Rio de Janeiro, 28 de novembro de 2018.  
**ALI.T-0387/18**

Assunto: **Unidade de Armazenamento  
Complementar a Seco de Combustível  
Irradiado (UAS) da CNAAA  
Processo IBAMA nº  
02001.007599/2018-65**

Ref: **Ofício nº 391/2018/DENEf/COHID/  
CGTEF/DILIC-IBAMA**

Figura. Unidades de Conservação encontradas num raio de 3 e de 5 km do empreendimento.

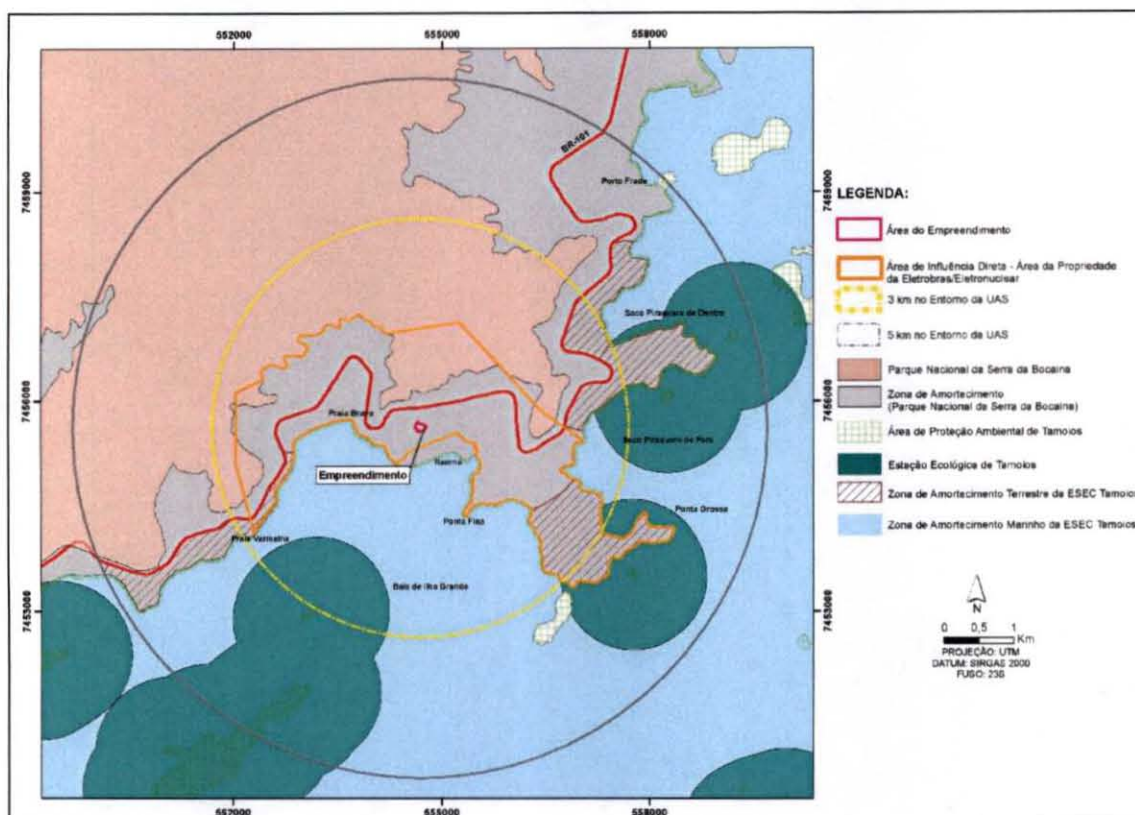
- a) *"Inclusão das citadas unidades de conservação nas análises da Área de Influência Indireta/AII definida para um raio de cinco quilômetros, e revisão dos impactos sobre as[sic] essas UCs na abrangência da AII.*

Avaliação: A análise considerou as Unidades de Conservação localizadas em um raio de 3 km em relação ao empreendimento, sendo apresentada nos temas do item 5. Diagnóstico Ambiental.

No entanto, visando atender à solicitação do referido Ofício, observou-se que ao considerar um raio de 5 km, não houve alteração nas Unidades de Conservação localizadas nesses limites, bem como não foram identificados impactos relacionados. Assim, conforme apresentado na Figura abaixo, para um raio de 5 km no entorno do empreendimento, são identificadas 3 Unidades de Conservação, 2 delas pertencentes à categoria "Proteção Integral" e 1 delas de "Uso Sustentável": o Parque Nacional (PARNA) da Serra de Bocaina, a Estação Ecológica (ESEC) de Tamoios e a Área de Proteção Ambiental (APA) de Tamoios, respectivamente.
